Aktenzeichen W4-89f-06-09-20/585
(Bitte bei Antwort angeben)

Festsetzungsverfahren für die Wasserschutzgebiete der Quelle Trubenhausen in der Gemarkung Trubenhausen der Stadt Großalmerode (WSG-ID 636-021) sowie der Quellen Steinbergwiese und Röttergraben und des Tiefbrunnens Großalmerode in der Gemarkung Großalmerode, der Gemeinde Großalmerode (WSG-ID 636-009)

hier: Plausibilitätsprüfung der extern erstellten hydrogeologischen Gutachten

Abbildung 5 Ausschnitt aus der geologischen Karte (GK 25, Blatt 4724) mit Trinkwasserschutzgebiete (TWS, WSG-ID 636-021), Gewinnungsanlagen und TK 25 (Quelle: HLNUG), der Schutzgebietsvorschlag (hydrogeologische Abgrenzung) aus [U1] (Zone II und III) ist in blau (gestrichelt) dargestellt

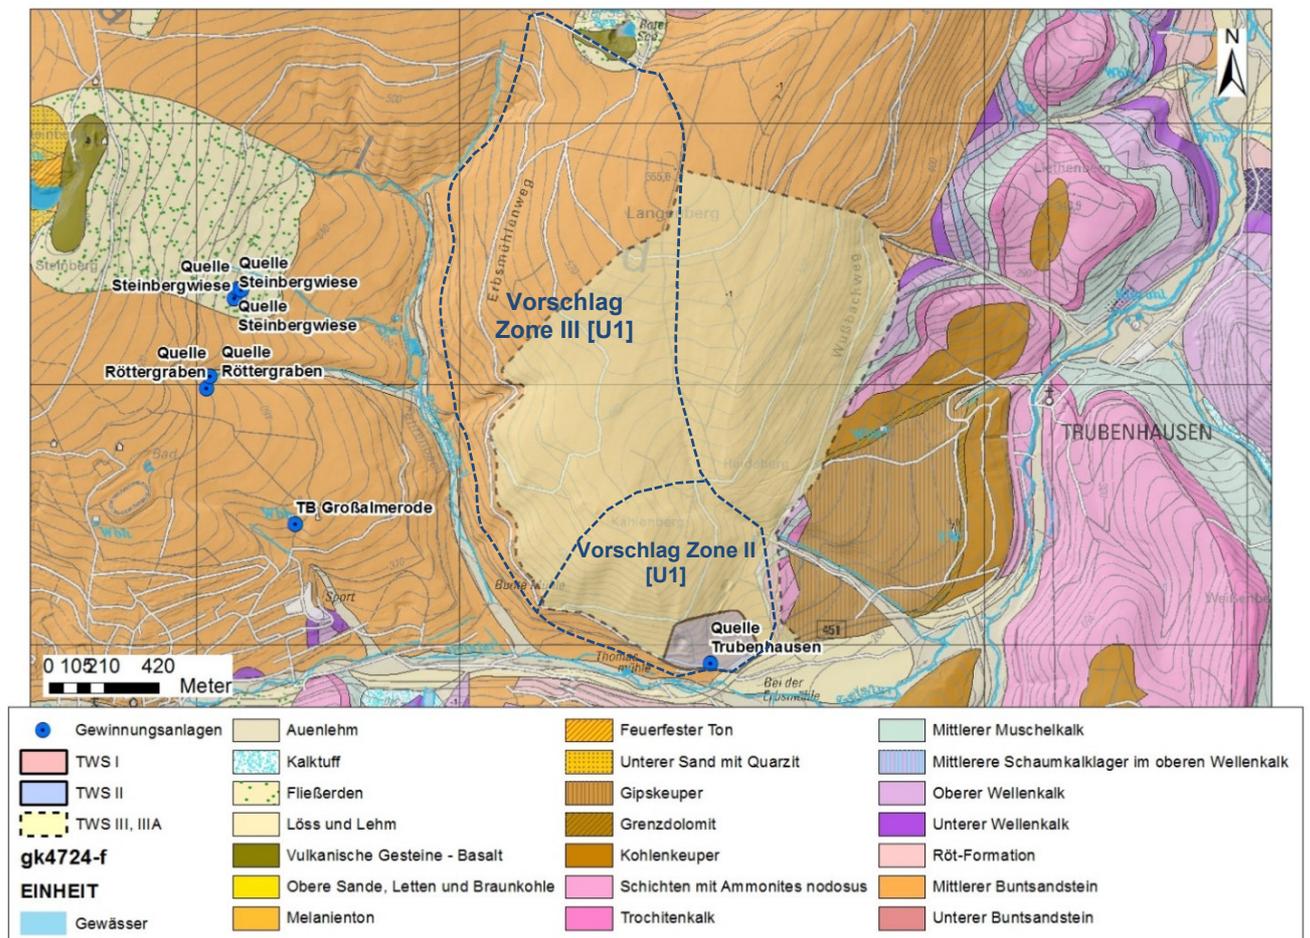
Die in [U1] beschriebene *„teilweise Entwässerung von nicht näher bekannten Anteilen“* über den Wußbach ist mit Unsicherheiten behaftet und stellt m. E. keine belastbare Grundlage dafür dar, das nordöstlich der Quelle abgegrenzte Schutzgebiet aufzuheben. In dem Wasserschutzgebietsgutachten [U3] aus dem Jahr 1971 wird die östliche Grenze (entlang der Störungslinie) im Wesentlichen dadurch begründet, dass sich die Quelle in der Verlängerung der Störung (Versatz von Buntsandstein gegen Muschelkalk/Keuper) befindet und wahrscheinlich durch diese bedingt wird. Da diese Annahme durch das Gutachten [U2] und die vorliegenden Daten nicht vollständig entkräftet wird, empfehle ich aus hydrogeologischer Sicht die bisherige Abgrenzung (die den für die Grundwasserneubildung relevanten Buntsandstein umfasst) im Osten beizubehalten, um das gesamte Einzugsgebiet der Quelle mit hoher Sicherheit zu erfassen. Daraus würde sich die in Abbildung 8 dargestellte Kombination aus der bisherigen und der in [U1] dargestellten Neuabgrenzung ergeben.

Abbildung 6 oben: Ausschnitt aus der geologischen Karte (GK 25, Blatt 4724) mit Trinkwasserschutzgebieten (TWS, WSG-ID 636-009), Gewinnungsanlagen und TK 25 der Schutzgebietsvorschlag (hydrogeologische Abgrenzung) aus [U2] (Zone II und III) ist in blau (gestrichelt)

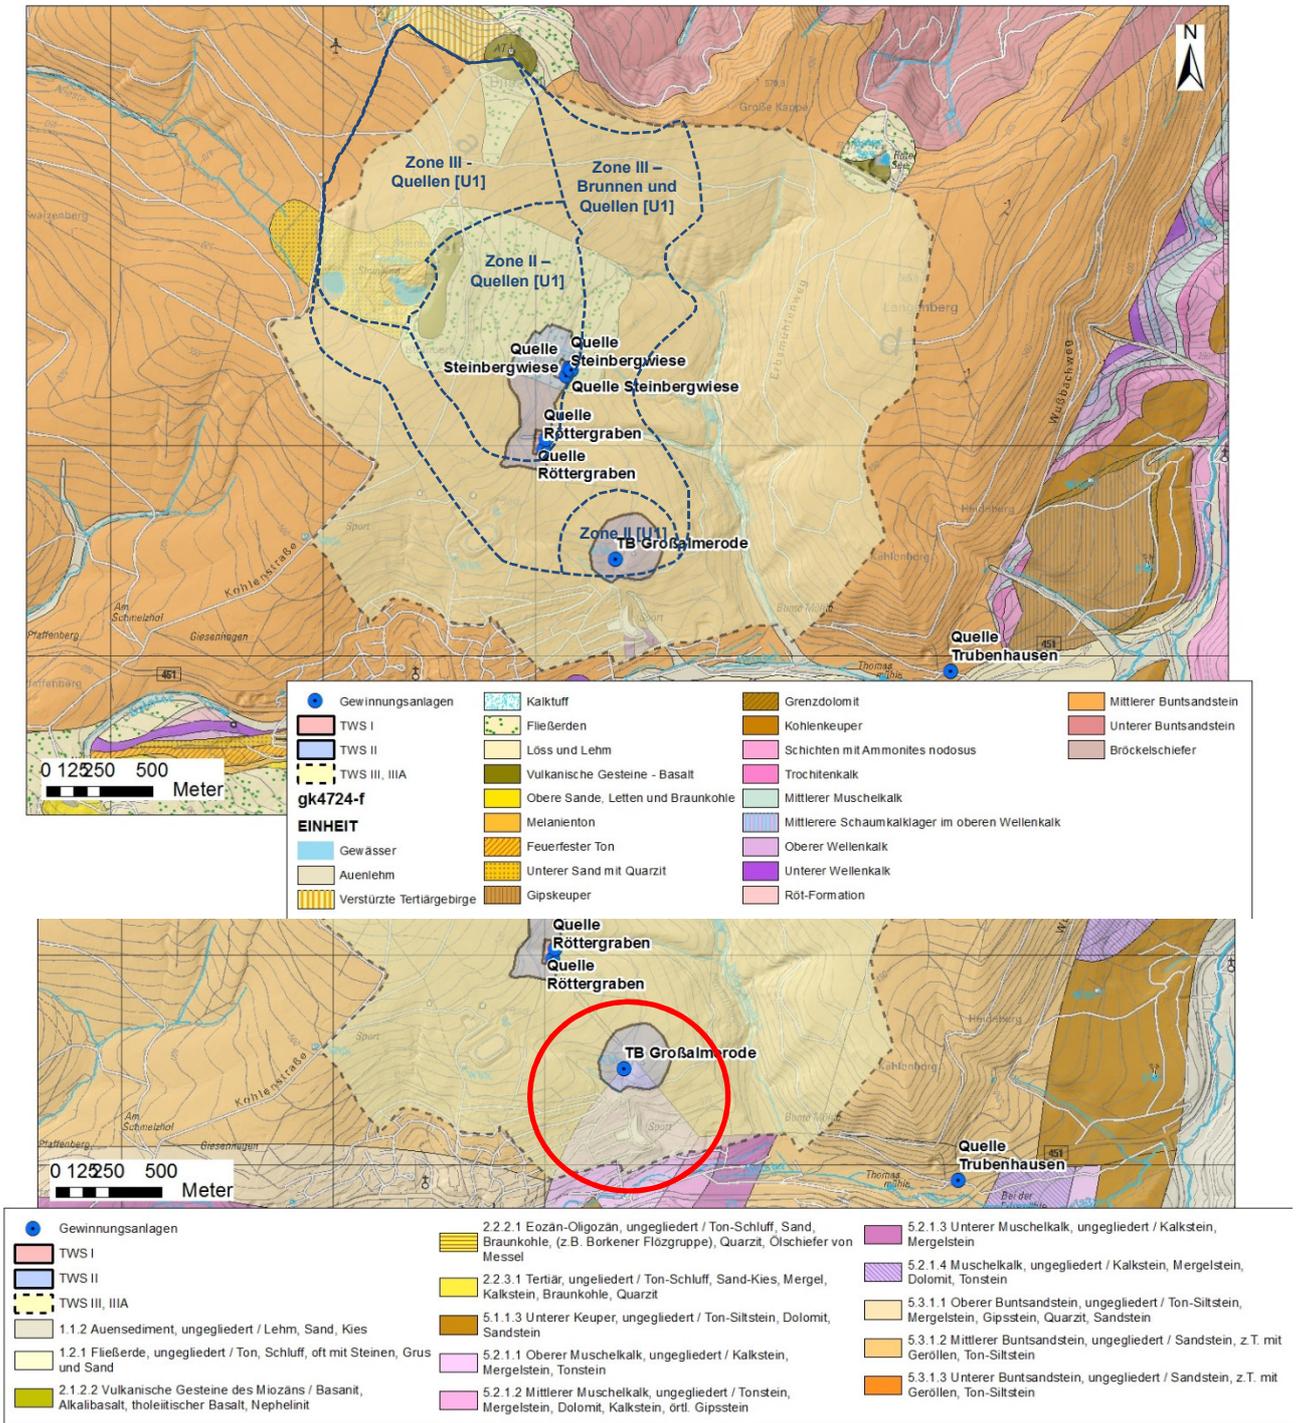
Die aus [U2] hervorgehende hydrogeologischen Modellvorstellung, die für die Abgrenzung der Wasserschutzgebietszonen grundlegend ist, ist m. E. plausibel. Die für deutlich geringere Abgrenzung in Richtung Süden lässt sich zudem dadurch stützen, dass der Brunnen bei der

Bohrung (vor Inbetriebnahme) artesisch gespannte Druckverhältnisse aufgewiesen hatte. Dies spricht dafür, dass sich das Einzugsgebiet im morphologisch höher gelegenen Norden befindet und sich das Grundwasser möglicherweise an der Grenze zwischen Mittleren und Oberen Buntsandstein (Röt) staut.

Der Verlauf der in [U1] vorgenommenen Grenzen für das Wasserschutzgebiet des Brunnens Großalmerode, der Quellen Steinbergwiese und der Quellen Röttern entspricht damit den Vorgaben des DVGW-Arbeitsblattes W 101.
